**Обустройство кустовых площадок №№ 8-бис, 17  
Западно-Хоседаюского нефтяного месторождения  
ЦХП (блок №3) им. Д. Садецкого и увеличение  
пропускной способности нефтегазосборных  
трубопроводов**

**Часть 1. Система электроснабжения**

**Книга 2. Графическая часть**

**ПО-30-КО-ОП-ОП-1902-ПД-04.ИЛО.05.01.02**

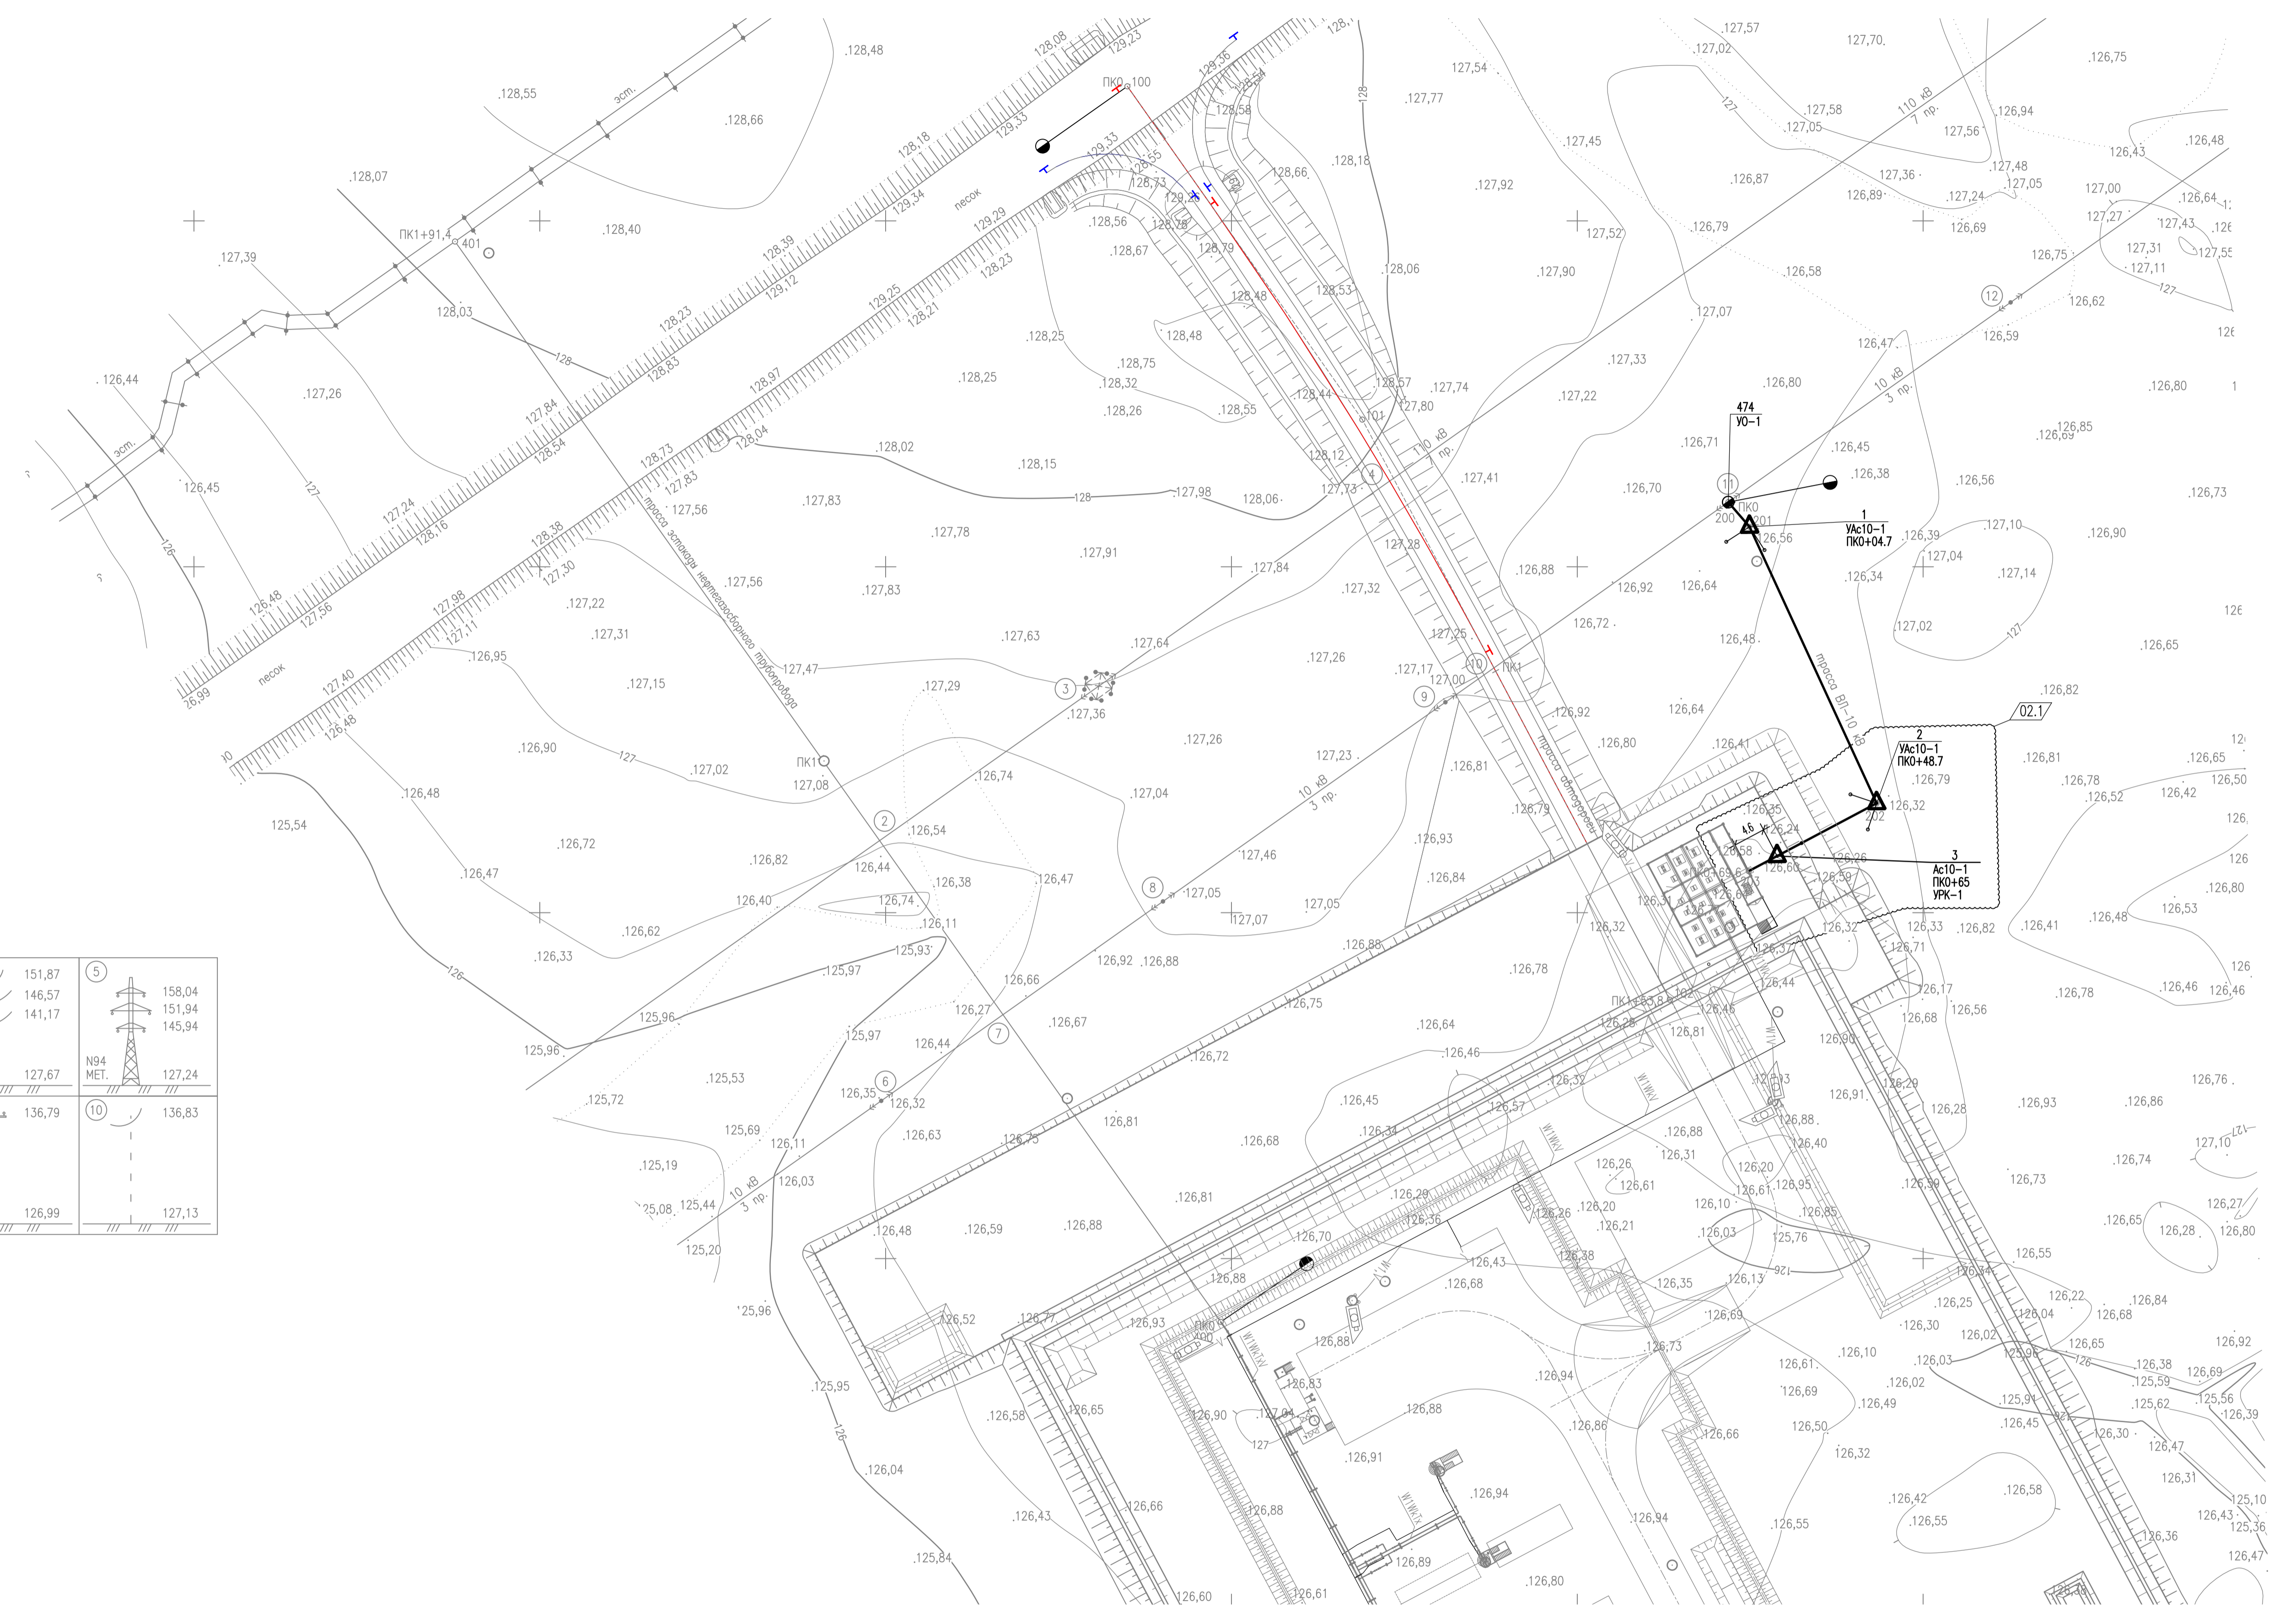
Разрешение		Обозначение	<b>ПО-30-КО-ОП-ОП-1902-ПД-04.ИЛО.05.01.02</b>		
3383-26		Наименование объекта строительства	Обустройство кустовых площадок №№ 8-бис, 17 Западно-Хоседаюского нефтяного месторождения ЦХП (блок №3) им. Д. Садецкого и увеличение пропускной способности нефтегазосборных трубопроводов		
Изм.	Лист	Содержание изменения	Код	Примечание	
	ИОС.0 5.01.02 -020	Заменен. Откорректирована трасса ВЛ-10 кВ.			
				Лист	2
